改善箇所説明図

フロントブレーキマスターシリンダー上部リザーバータンク

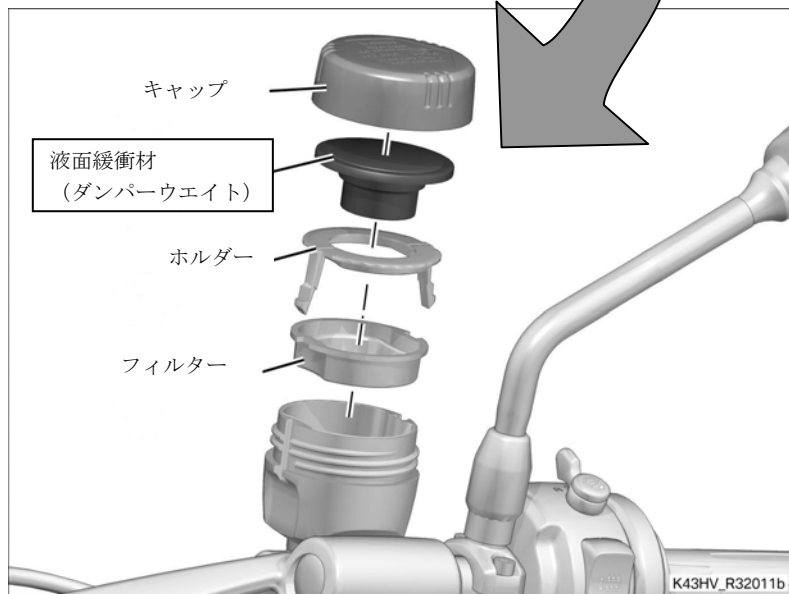
前輪制動装置のマスターシリンダーの組み立て工程において、リザーバータンクに液面緩衝材を挿入していないものがある。そのため、走行時の振動により、リザーバータンク内に気泡が発生し、そのままの状態で使用を続けると、フロントブレーキ配管内に侵入して、最悪の場合、制動力を低下させるおそれがある。

全車両、フロントブレーキ配管内のエア抜きを行い、リザーバータンクに液面緩衝材を追加し、作業完了識別のためキャップを灰色の物へ交換する。

キャップの色(灰色)
